CAPTAGES D'EAU
DESTINES AUX THERMES
DE BOURBONNE LES BAINS

Forages F14 et F15

N° 09-52-THE-501

AVIS

SCHEMA

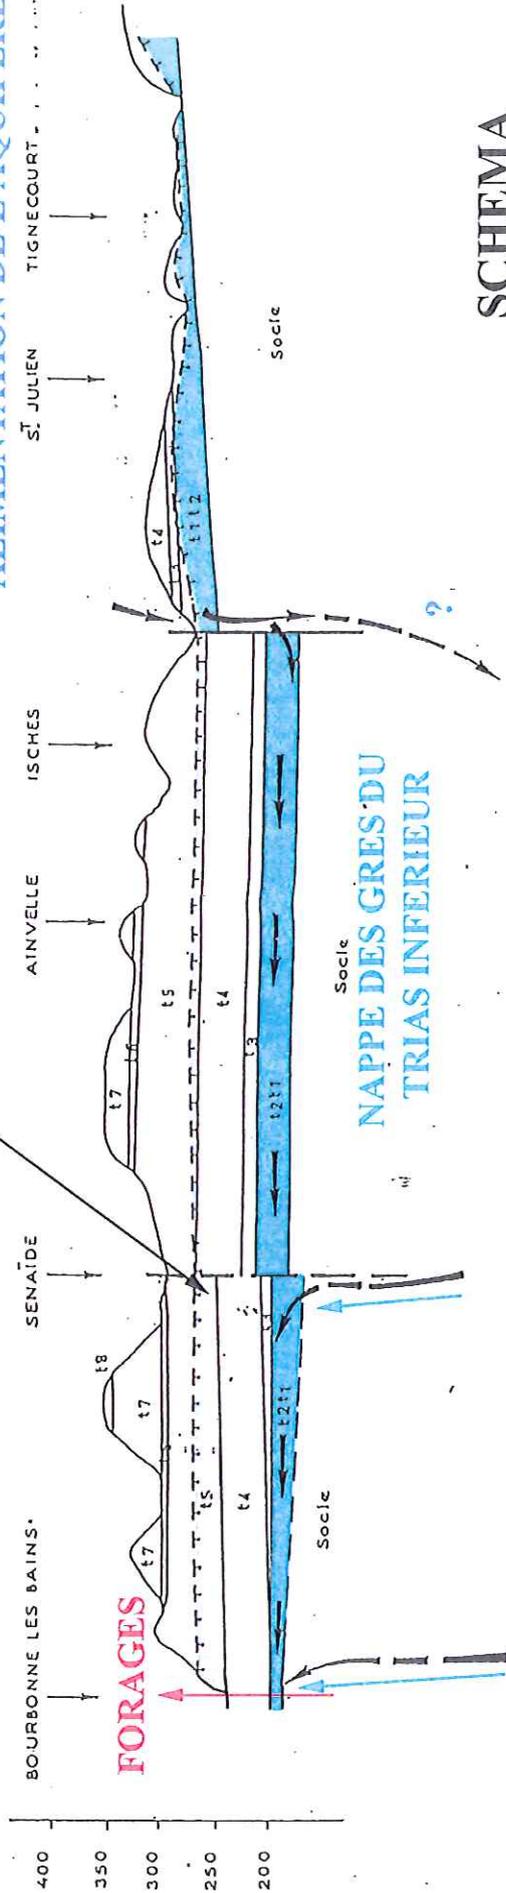
Ce schéma se base sur les connaissances actuelles du secteur qui sont assez fragmentaires. L'infiltration des eaux météoriques dans le socle le long de la faille entre Saint Julien et Isches est hypothétique ; les eaux issues du socle granitique ou plus profondes pouvant avoir une origine beaucoup plus lointaine (Vosges). Sur ce schéma d'autres venues profondes pourraient être figurées notamment entre Isches et Senaïde.

Le toit de la nappe captive remonterait sur 11km vers les premiers affleurements des grès le long de la faille principale à la cote minimale + 280 m, donnant ainsi un gradient minimum de 0.0018 qui serait « le moteur de l'alimentation du gîte hydrothermal » : mise en pression naturelle de la nappe.

Il convient de noter que tout percement des couches imperméables surmontant cette nappe des G.T.I entraînerait une dépression et pourrait interférer (plus ou moins fortement en fonction de la distance et/ou de l'importance des prélèvements) sur les captages des Thermes : action sur la productivité et la température (donc indirectement sur la minéralisation).

ZONE A REGLEMENTER POUR TOUT NOUVEAU FORAGE

ZONE D'INTERDICTION DE FORER AU SEIN DES G.T.I.

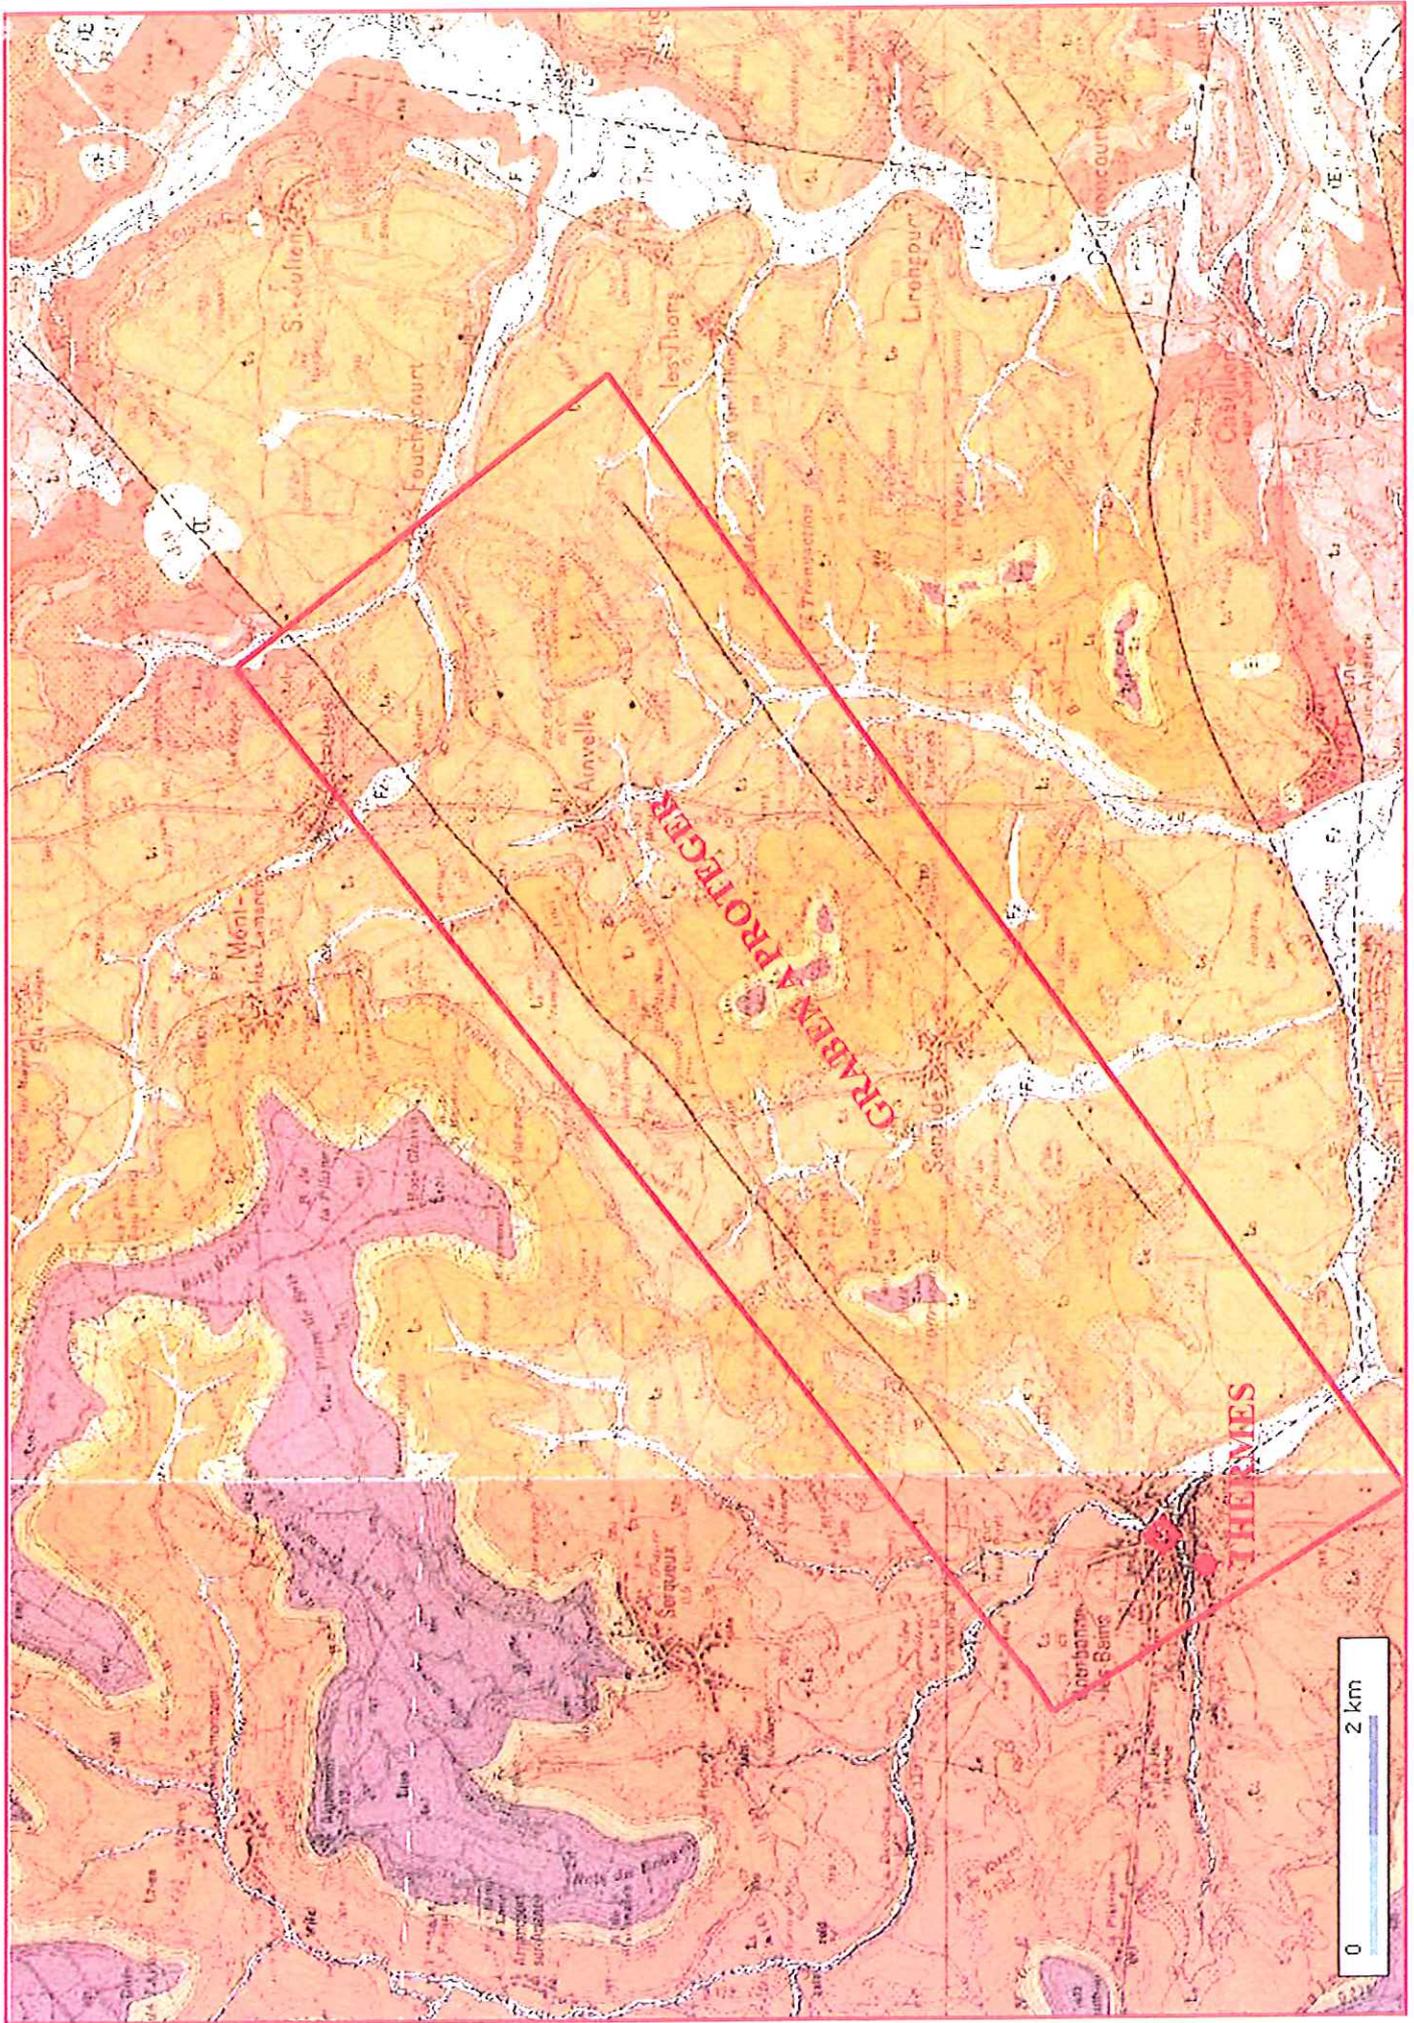
Dans un contexte plus général, l'aquifère productif des G.T.I. se doit d'être impérativement protégé dans la zone d'alimentation des puits des Thermes.

Pour se faire, il convient d'interdire tout forage (sauf remplacement des puits des thermes) au sein du graben de Senaïde au motif que ces forages pourraient diminuer la production en eau des ouvrages des thermes ainsi que la chimie de celle-ci et que la mise à jour de telles eaux radioactives ne peut se faire que sous surveillance stricte. De plus un forage au GTI mal conçu pourrait permettre l'infiltration de polluants.

Confer Plan de la zone d'interdiction de forer au sein des GTI en page suivante.
